OGGETTO: PRESENTAZIONE OSSERVAZIONI RELATIVE AL PROGETTO DI RAZIONALIZZAZIONE E SVILUPPO DELLA RTN NELLA MEDIA VALLE DEL PIAVE

**OSSERVAZIONE DEI PROPRIETARI E DEGLI ABITANTI DELL'ANTICO BORGO
DELLE "ANDREANE" SUGLI ASPETTI EDILIZIO AMBIENTALI IN MERITO AL
PASSAGGIO DELLA DIRETRICE ELETTRODOTTO A 220 KV «POLPET-
SCORZE'»**

OSSERVAZIONI TECNICHE SUL PROGETTO DI LINEA 220kV POLPET SCORZE' NELL'AMBITO DEL BORGO DI ANDREANE

OSSERVAZIONI TECNICHE

Indicazione dell'area osservata (in rosso)

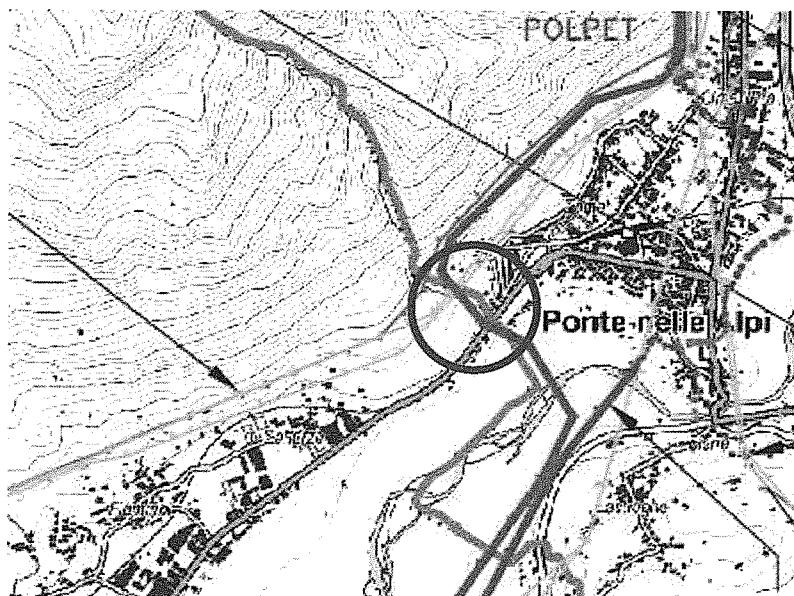
Le presenti osservazioni saranno riferite ad un tratto della RTN in progetto presente in comune di Belluno, in loc. Andreane, di seguito indicata.

In questo fotoinserimento non in scala si vuole evidenziare il devastante impatto sul paesaggio provocato dal sostegno n.7 nei pressi dell' abitato di Andreane e del percorso ciclo-pedonale.

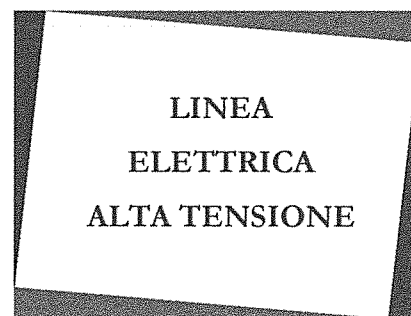
Tutto ciò premesso, la presenza del sostegno n. 7 comporterebbe una notevole perdita di integrità del livello paesaggistico dell'area Prà de Santi – Monte Serva proprio a partire da uno dei punti di vista più importanti, ovvero quello della pista ciclabile fruita da locali e da turisti, con danno complessivo anche per i contesti contermini. Si deve in questa sede far notare come la tipologia di utenza della pista ciclabile sia particolarmente interessata alle componenti del paesaggio, in quanto composta principalmente da turisti o locali che prediligono la passeggiata a piedi o in bicicletta agli spostamenti in auto. C'è inoltre da aggiungere che la pista ciclabile ha proprio come scopo la valorizzazione del particolare contesto ambientale rurale da essa attraversato, come appare nei cartelloni esplicativi che si trovano lungo il suo percorso.

La possibilità di annullare quasi completamente degli effetti sopra esposti si può ottenere interrando la linea elettrica in loc. Andreane lungo il versante in sinistra del Rio Secco, anziché in destra. Tale soluzione comporterebbe per le componenti analizzate i seguenti benefici:

ZONA INTERESSATA DAL PASSAGGIO DELLA NUOVA VARIANTE IN PROGETTO VISTA DALL'ALTO

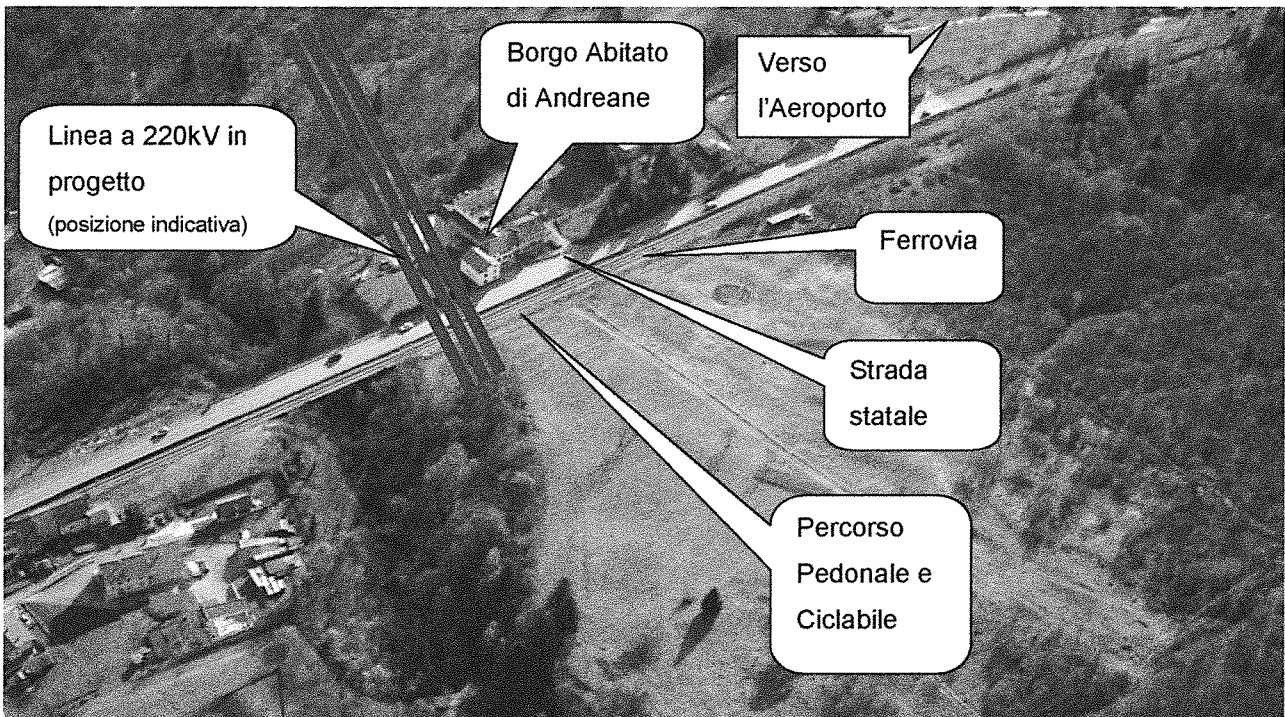
CONDIZIONI PARTICOLARI DI CRITICITA' SU CUI LA LINEA IN PROGETTO INSISTE

In particolare NEL PROGETTO proposto nella campata fra il sostegno n°7 e n°8 risulta presente un Borgo Abitato e una parte di questo RISULTA ESSERE addirittura ENTRO LA ZONA definita di prima approssimazione DPA secondo i calcoli eseguiti da Terna.

ZONA INTERESSATA DAL PASSAGGIO DELLA NUOVA VARIANTE IN PROGETTO VISTA DI FRONTE

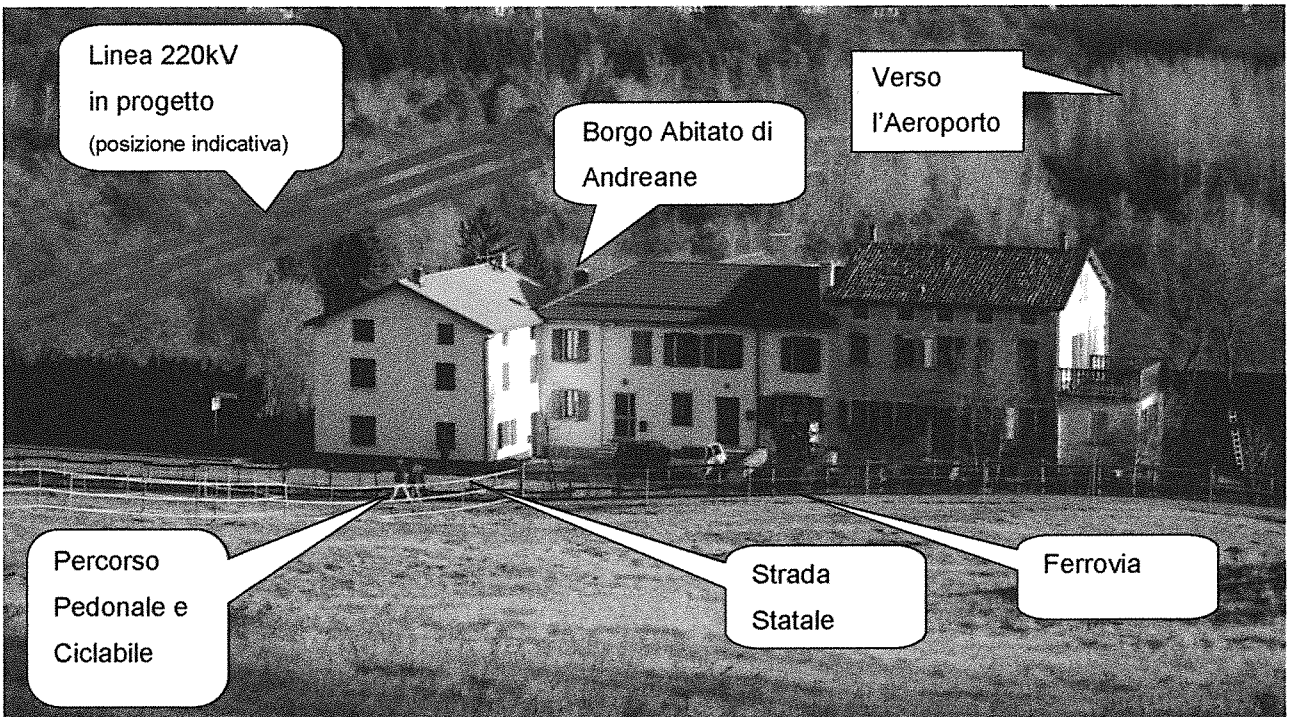
CONDIZIONI PARTICOLARI DI CRITICITA' SU CUI LA LINEA IN PROGETTO INSISTE

Oltre a questa indicazione tecnica, si fa presente come la zona di passaggio della linea in progetto è soggetta a FREQUENTI E CONTINUI INTENSI MOTI VENTOSI che possono facilmente ALTERARE L'INTERDISTANZA fra i conduttori e DIMINUIRE LA DISTANZA fra il fabbricato e i conduttori stessi. Tale SPOSTAMENTO DEI CONDUTTORI può anche facilmente verificarsi con il passaggio di aeromobili a bassa quota, treni lungo la ferrovia o camion lungo la strada statale.
